HL440

Sifone ad incasso per lavatrici DN40/50 cambio materiale corpo di scarico

HL440 Concealed washing device trap with mechanical

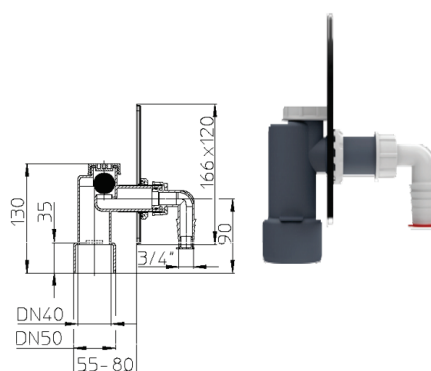
D'ora in poi, il corpo di scarico del sifone per lavatrice HL440 sarà realizzato in polipropilene (PP) anziché nel precedente polietilene (PE).

Il collegamento del sifone per lavatrice al tubo di scarico è ora possibile solo con un collegamento ad innesto e non più tramite saldatura.
